**AÇÃO DE CAMPO**

**AÇÃO CORRETIVA PREVENTIVA RELATIVA ÀS MESAS CIRÚRGICAS  
SCHAERER ARCUS 501-701**

**Figure 1: Large Valve Block arcus**

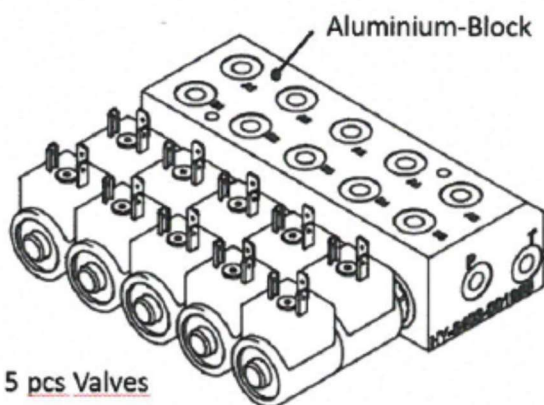
Através dessa carta, viemos informá-lo sobre um problema potencial relativo ao sistema hidráulico das mesas cirúrgicas Schaerer Arcus 501-701. Cada mesa cirúrgica Schaerer arcus, 501, 601 ou 701 está equipada com um bloco grande de válvula hidráulica (ver Figura 1) que é montado na parte superior da coluna da mesa (ver Figura 2). Este bloco de válvula é projetado para controlar e coordenar os vários movimentos hidráulicos da mesa cirúrgica. O defeito potencial do bloco da válvula pode resultar em movimentos lentos ou paragem completa da mesa.

Durante os procedimentos de controle de qualidade de rotina na fábrica do fornecedor do bloco da válvula, foram descobertos buracos de broca imprecisos e fora de especificação. Esses furos servem como posicionador para as válvulas hidráulicas, que controlam o fluxo de óleo hidráulico através do sistema hidráulico e, assim, controlam os movimentos dos componentes da mesa, como as colunas de altura, lateral, inclinação, Trendelenburg, seção de assento e seção de perna.

Os furos imprecisos podem resultar em danos nas válvulas e, conseqüentemente, ocasionar em um mau funcionamento da mesa. O fechamento das válvulas danificadas pode levar a um fluxo descontrolado de óleo hidráulico, ocasionando uma perda de pressão nos tubos hidráulicos e uma resultante perda do controle correto dos cilindros. Essa perda pode ocasionar um bloqueio completo da mesa cirúrgica na posição atual, sendo necessário retirar o paciente da mesa cirúrgica e reposicioná-lo em uma mesa de backup.

Nossos registros de vendas mostram que um ou mais unidades das mesas cirúrgicas Schaerer arcus 501, 601 ou 701 foram enviadas para a empresa ou clientes em seu país. Cada cliente será contatado pelo serviço ao cliente Schaerer Medical e os blocos de válvula
